**ORTSGEMEINDE DUDENHOFEN**  
**BEBAUUNGSPLAN „IN DEN DREISSIG MORGEN“**  
**ERNEUTE OFFENLAGE SOWIE**  
**ANHÖRUNG DER BEHÖRDEN UND DER SONSTIGEN TRÄGER ÖFFENTLICHER**  
**BELANGE**

**Offenlage**

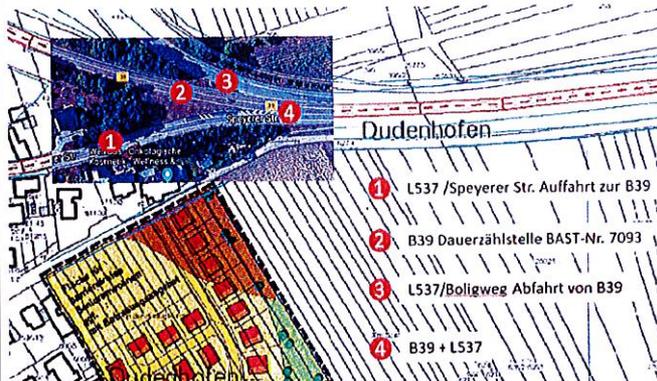
Dudenhofen. Der genannte Wert DTV = 5.065 Kfz ist dementsprechend nicht nachvollziehbar!

Eine korrekt ermittelte Verkehrsdatenerhebung als Basis für ein schalltechnisches Gutachten für die L537 im Abschnitt Ketteler Str. in Richtung Auffahrt zur B39 auf Höhe des Plangebiets liegt somit nicht vor. Demnach beruht das vorliegende Gutachten auf einer fehlerhaften Verkehrsdatenbasis.

Dies ist zudem begründet durch die mittlerweile vorliegende Verkehrsdatenerhebung der Verbandsgemeinde Römerberg-Dudenhofen vom 10.04.2018 (Anlage 1) in der Speyer Str. in Höhe des Anwesen Nr. 80 (Höhe Plangebiet). Insgesamt wurden an diesem Tag 6.027 Kfz/24h erfasst. Dieser Wert liegt somit weit über dem im Gutachten angenommen und nicht nachvollziehbaren Wert von DTV = 5.065 Kfz/24h.

Im Weiteren wurde im Gutachten nicht das gesamte auf das Plangebiet einwirkende Verkehrsaufkommen auf der B39 berücksichtigt. Das Plangebiet (siehe Skizze nächste Seite) befindet sich in unmittelbarer Lage zum Verkehrsanschluss Dudenhofen-Süd bzw. B39. Somit ist die gesamte Querschnittbelastung ④ in diesem Verkehrsabschnitt für die schalltechnische Berechnung heranzuziehen. Im vorliegenden Gutachten wurden nur die Verkehrsmengen der L357 in Richtung Speyer ① sowie B39 ② berücksichtigt. Das Verkehrsaufkommen aus Richtung Speyer ③, welches über die Anschlussstelle Dudenhofen-Süd/Boligweg abfährt wurde nicht im Gutachten einbezogen. Somit ist davon auszugehen, dass die Gesamtverkehrsbelastung B39 + L537 ④ nicht korrekt in die Berechnung eingegangen ist. Die Gesamtsituation ist in der nachfolgenden Übersicht skizziert.

Gemäß dem schalltechnischen Untersuchungsbericht wurden zwar aktuellere Verkehrsdaten herangezogen, jedoch wurden die tatsächlichen Verkehrsmengen, die die B39 ab Anschlussstelle Dudenhofen-Süd in Richtung Speyer befahren und somit die tatsächlich auf das Plangebiet einwirkenden Lärmemissionen, nicht korrekt im Gutachten eingerechnet. Würde die Verkehrsbelastung im Bereich des Plangebietes korrekt eingerechnet, würden sich wesentlich höhere Immissionswerte (Lärmbelastung) für das Plangebiet ergeben.

Dem Schallgutachten wurden die Verkehrsmengendaten, die vom Landesbetrieb Mobilität Speyer genannt wurden, für die B 39 zugrunde gelegt. Ein Abgleich mit den Verkehrsmengen, die im Verkehrskonzept der Ortsgemeinde Dudenhofen (Modus Consult, November 2018) genannt sind, ergab, dass im Verkehrskonzept für die B 39 zwischen Speyer und Dudenhofen eine höhere Belastung angegeben ist.

Das Schallgutachten wurde daher zwischenzeitlich mit den Verkehrszahlen, die sich aus dem Verkehrskonzept der Ortsgemeinde Dudenhofen (Modus Consult, November 2018) ergeben, überarbeitet.

Gegenüber den bisherigen Berechnungen ergibt sich eine geringfügige Ausdehnung der Flächen, für die eine Ausbildung der Außenfassaden in Schallschutzklasse III gefordert werden muss.

Lärmpegelbereiche ohne Lärmschutzwände an der B 39 und der L 537, nachts, 6 m Höhe

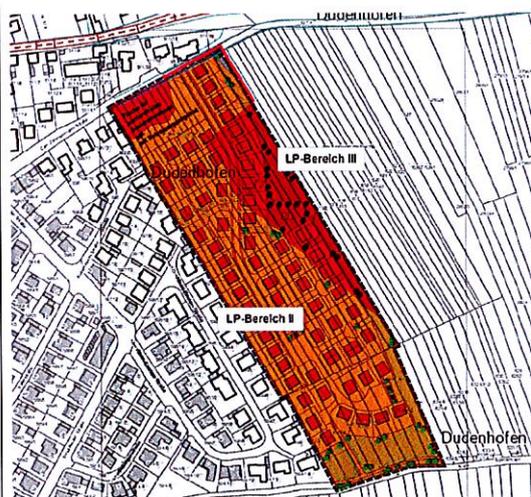
<b>Stellungnahme 3: Zwei Bürger</b>	
2 gleichlautende Schreiben vom 03.12 und 04.12.2018	<b>Bewertung der Stellungnahme</b>
<p>Im Rahmen der erneuten Offenlegung des Bebauungsplans zum Planverfahren „In den dreißig Morgen“ übersenden wir Ihnen nachfolgend unsere Stellungnahme und Anregungen.</p> <p>1) Es fehlt eine dringend notwendige Schallschutzwand oder ähnliches um das Wohngebiet und um die neuen, ebenso wie die „alten“ Bewohner von der zunehmenden Belastung des Straßenverkehrs der B39 sowie der B9 zu schützen. Gerade wenn der Wind ungünstig steht ist die B9 noch weit bis in die Mitte der Carl-Zimmermann-Straße (Hausnummer 66) zu hören. Auch an unserem Wohnstandort (Ernst-Reuter-Straße 5) ist bei passendem Wetter auf den Balkonen zur Gartenseite (Richtung B39) eine unglaubliche Lärmbelastung festzustellen.</p> <p>Von den Lärmschutzwänden profitieren somit nicht nur das Neubaugebiet, sondern alle Bürgerinnen und Bürger von Dudenhofen Süd.</p>	<p>Im Schallgutachten zum Bebauungsplan wurde die Wirkung von Schallschutzwänden direkt entlang der B 39 und der L 537 geprüft. Unter der Zielvorgabe einer Einhaltung der Immissionsgrenzwerte der Verkehrslärmschutzverordnung ergeben sich erforderliche Wandlängen entlang der B 39 von ca. m 115 und entlang der Zufahrt zur B 39 von ca. 90 m bei Höhen zwischen 3 m und 5 m.</p> <p>Mit dieser Wand ergibt sich eine Reduzierung der Lärmbelastung um ca. 4 dB am bislang lautesten Immissionsort.</p> <p>Die Kosten dieser Lärmschutzwand sind in erheblichem Maße von den Untergrundverhältnissen, der Höhe und der Materialwahl abhängig. Sie können jedoch mit mindestens € 500,00 je m<sup>2</sup> abgeschätzt werden. Somit ergeben sich Kosten von mindestens € 370.000,00.</p> <p>Die Kosten für Lärmschutzmaßnahmen sind gemäß § 127 Abs. 2 Nr. 5 BauGB Teil der erschließungsbeitragsfähigen Kosten und somit auf die Baugrundstücke, die einen Nutzen hiervon haben, umzulegen. Unter der vereinfachenden Annahme, dass die Kosten auf alle Baugrundstücke im Baugebiet umgelegt werden würden, ergäben sich bei ca. 32.000 m<sup>2</sup> Nettobauland Kosten von ca. € 11,60 je m<sup>2</sup> Baugrundstück.</p> <p>Dennoch gelingt es durch die Lärmschutzwand nicht, Maßnahmen zum passiven Schallschutz an den Gebäuden entbehrlich zu machen. Laut Schallgutachten werden dennoch weiterhin nicht unerhebliche Teilbereiche des Planungsgebiets im Lärmpegelbereich III liegen.</p>

Im Ergebnis zeigt sich, dass die Lärmschutzwände nur für einen Teil der Grundstücke zu einer nachhaltigen Verbesserung der Immissionsituation führen, zugleich jedoch die Kosten der Erschließung deutlich erhöht werden.

In Abwägung von Kosten und Nutzen wird empfohlen, den erforderlichen Schallschutz im Bebauungsplangebiet durch Festsetzungen zur Außenwanddämmung der betroffenen Fassaden zu gewährleisten.

Lärmpegelbereiche ohne Lärmschutzwände an der B 39 und der L 537, nachts, 6 m Höhe

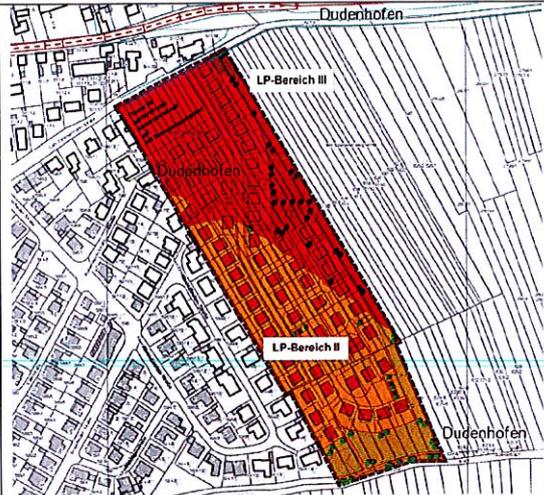
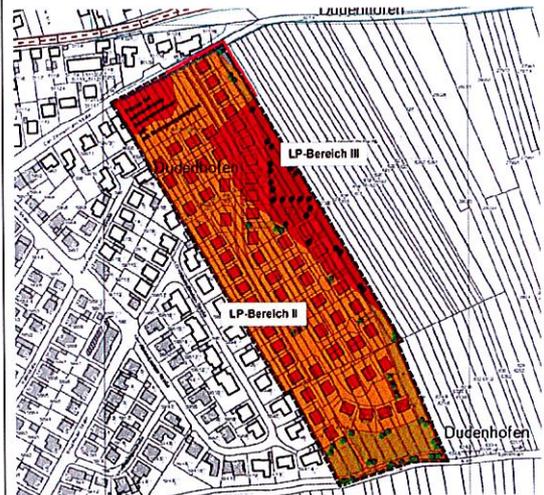
<b>Stellungnahme 4: Zwei Bürger</b>	
<b>Schreiben vom 13.12.2018</b>	<b>Bewertung der Stellungnahme</b>
<p>werden. Dadurch ist der Abstand zu den neu zu errichtenden Gebäuden verringert worden. Sowohl wir als auch die neuen Bauherren angrenzender Neubauten sind durch den geringeren Gebäudeabstand beeinträchtigt. Wir bitten, einen ausreichenden Abstand zwischen unserem Gebäude und den angrenzenden Neubauten festzusetzen. Ferner legen wir Wert darauf, dass die angrenzenden Neubauten sich der Höhe nach örtlich einfügen und keine Höhe festgesetzt wird, die den Altbestand unseres Gebäudes dominierend beeinträchtigt.</p> <p>Wir begrüßen die Initiative des Ortsteilvereins Dudenhofen-Süd e.V., der Herren ██████████ und ██████████, und halten eine Schallschutzwand zur Dämmung der Lärmbelästigung durch die B 39/L 537 in Höhe des Neubaugebiets für erforderlich.</p>	<p>mehr als 10 m. Dies wird als städtebaulich vollauf ausreichend erachtet.</p> <p>Für die benachbarte Bebauung sind eine maximale Traufhöhe von 5,50 m und eine maximale Firsthöhe von 9,00 m vorgesehen. Damit ist gewährleistet, dass die Neubauten sich der Höhe nach örtlich einfügen und dass der Altbestand der Bebauung nicht dominierend beeinträchtigt wird.</p> <p>Im Schallgutachten zum Bebauungsplan wurde die Wirkung von Schallschutzwänden direkt entlang der B 39 und der L 537 geprüft. Unter der Zielvorgabe einer Einhaltung der Immissionsgrenzwerte der Verkehrslärmschutzverordnung ergeben sich erforderliche Wandlängen entlang der B 39 von ca. m 135 und entlang der Zufahrt zur B 39 von ca. 90 m bei Höhen zwischen 3 m und 5 m.</p> <p>Mit dieser Wand ergibt sich eine Reduzierung der Lärmbelastung um ca. 4 dB am bislang lautesten Immissionsort.</p> <p>Die Kosten dieser Lärmschutzwand sind in erheblichem Maße von den Untergrundverhältnissen, der Höhe und der Materialwahl abhängig. Sie können jedoch mit mindestens € 500,00 je m<sup>2</sup> abgeschätzt werden. Somit ergeben sich Kosten von mindestens € 370.000,00.</p> <p>Die Kosten für Lärmschutzmaßnahmen sind gemäß § 127 Abs. 2 Nr. 5 BauGB Teil der erschließungsbeitragsfähigen Kosten und somit auf die Baugrundstücke, die einen Nutzen hiervon haben, umzulegen. Unter der vereinfachenden Annahme, dass die Kosten auf alle Baugrundstücke im Baugebiet umgelegt werden würden, ergäben sich bei ca. 32.000 m<sup>2</sup> Netobauland Kosten von ca. € 11,60 je m<sup>2</sup> Baugrundstück.</p> <p>Dennoch gelingt es durch die Lärmschutzwand nicht, Maßnahmen zum passiven Schallschutz an den Gebäuden entbehrlich zu machen. Laut Schallgutachten werden dennoch weiterhin nicht unerhebliche Teilbereiche des Planungsgebiets im Lärmpegelbereich III liegen.</p>

Im Ergebnis zeigt sich, dass die Lärmschutzwände nur für einen Teil der Grundstücke zu einer nachhaltigen Verbesserung der Immissionssituation führen, zugleich jedoch die Kosten der Erschließung deutlich erhöht werden.

In Abwägung von Kosten und Nutzen wird empfohlen, den erforderlichen Schallschutz im Bebauungsplangebiet durch Festsetzungen zur Außenwanddämmung der betroffenen Fassaden zu gewährleisten.

Lärmpegelbereiche ohne Lärmschutzwände an der B 39 und der L 537, nachts, 6 m Höhe

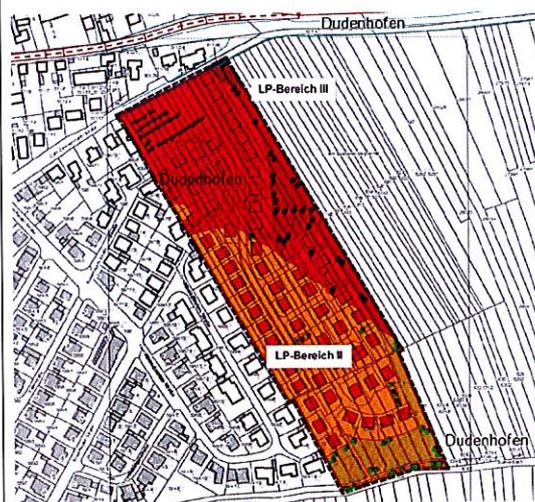
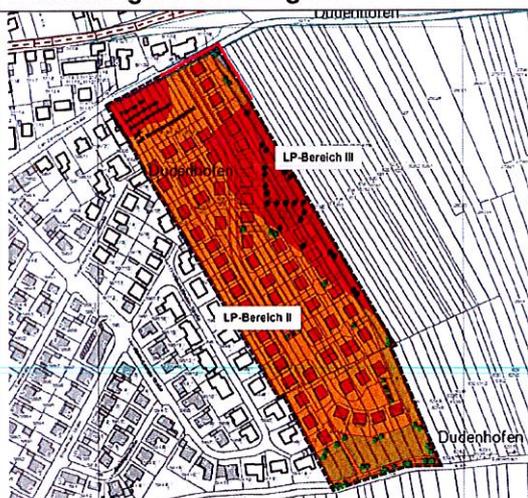
<p>Wir befürworten die Initiative des Ortsteilvereins Dudenhofen-Süd e.V., der Herren [REDACTED] und [REDACTED], und sind wie diese der Meinung, dass eine Schallschutzwand zur Lärmdämmung durch die B39/L537 in Höhe des Neubaugebietes zwingend notwendig ist. Darüber hinaus halten wir auch Lärmschutzmaßnahmen am Ostrand des Bebauungsgebietes für erforderlich, da besonders bei Ostwind eine erhebliche Lärmbelastung</p>	<p>Im Schallgutachten zum Bebauungsplan wurde die Wirkung von Schallschutzwänden direkt entlang der B 39 und der L 537 geprüft. Unter der Zielvorgabe einer Einhaltung der Immissionsgrenzwerte der Verkehrslärmschutzverordnung ergeben sich erforderliche Wandlängen entlang der B 39 von ca. m 135 und entlang der Zufahrt zur B 39 von ca. 90 m bei Höhen zwischen 3 m und 5 m.</p>

Darüber hinaus halten wir auch Lärmschutzmaßnahmen am Ostrand des Baugebietes für erforderlich, da besonders bei Ostwind eine erhebliche Lärmbelastung vorliegt. Sollte es nicht schon geschehen sein, empfehlen wir entsprechende Untersuchungen vorzunehmen.

Mit dieser Wand ergibt sich eine Reduzierung der Lärmbelastung um ca. 4 dB am bislang lautesten Immissionsort.

Die Kosten dieser Lärmschutzwand sind in erheblichem Maße von den Untergrundverhältnissen, der Höhe und der Materialwahl abhängig. Sie können jedoch mit mindestens € 500,00 je m<sup>2</sup> abgeschätzt werden. Somit ergeben sich Kosten von mindestens € 370.000,00.

Die Kosten für Lärmschutzmaßnahmen sind gemäß § 127 Abs. 2 Nr. 5 BauGB Teil der erschließungsbeitragsfähigen Kosten und somit auf die Baugrundstücke, die einen Nutzen hiervon haben, umzulegen. Unter der vereinfachenden Annahme, dass die Kosten auf alle Baugrundstücke im Baugebiet umgelegt werden würden, ergäben sich bei ca. 32.000 m<sup>2</sup> Nettobauland Kosten von ca. € 11,50 je m<sup>2</sup> Baugrundstück.

Dennoch gelingt es durch die Lärmschutzwand nicht, Maßnahmen zum passiven Schallschutz an den Gebäuden entbehrlich zu machen. Laut Schallgutachten werden dennoch weiterhin nicht unerhebliche Teilbereiche des Planungsgebiets im Lärmpegelbereich III liegen.

Im Ergebnis zeigt sich, dass die Lärmschutzwände nur für einen Teil der Grundstücke zu einer nachhaltigen Verbesserung der Immissionsituation führen, zugleich jedoch die Kosten der Erschließung deutlich erhöht werden.

In Abwägung von Kosten und Nutzen wird empfohlen, den erforderlichen Schallschutz im Bebauungsplangebiet durch Festsetzungen zur Außenwanddämmung der betroffenen Fassaden zu gewährleisten.
